Typus B, Gemeindehaus. I. Preis, Entwurf Nr. 49. — Verfasser: H. Vogelsanger und A. Maurer, Architekten in Rüschlikon.

Wettbewerb für Alkoholfreie Gemeindehäuser.

Typus B, Gemeindehäuser.

I. Preis, Entwurf Nr. 49. Grundrisse, Schnitt und Strassenfassade 1:800. — Oben links Ansicht der Südostfront.

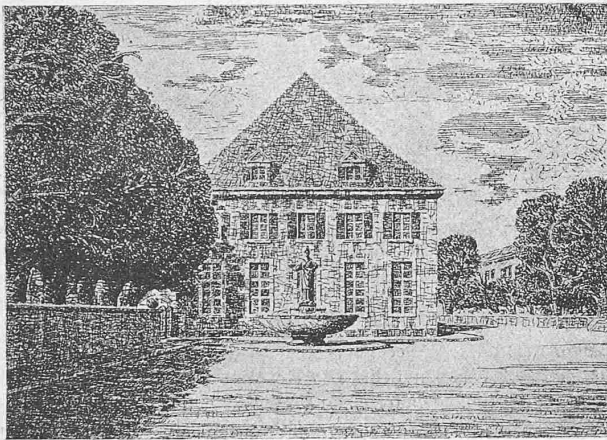
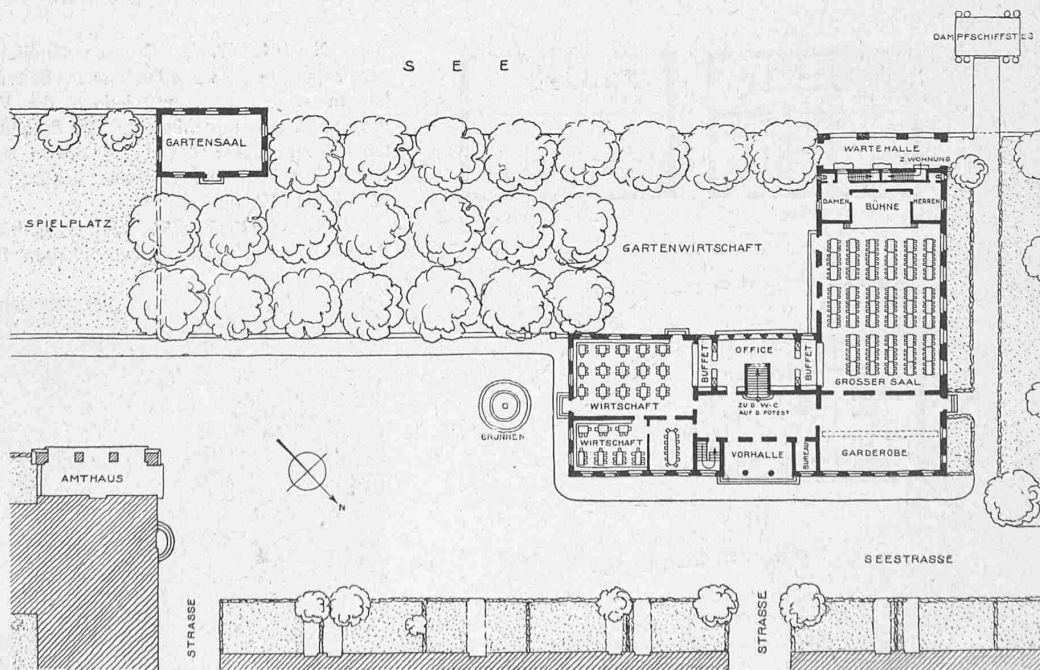
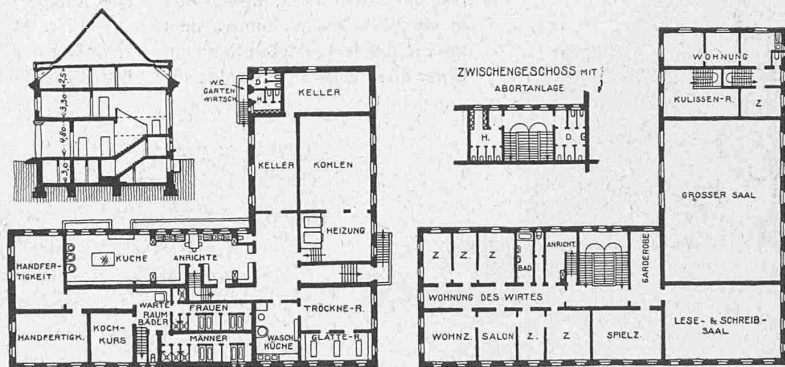
Nr. 49. *Seegarten*. Schöne, wohlstudierte Grundrisse. Das Bauwerk ist mit feiner Empfindung der Lage am See angepasst. Die Darstellung bringt die Absichten des Verfassers wirksam zur Geltung. Korridor und Bäder im Kellergeschoss dürften heller sein.
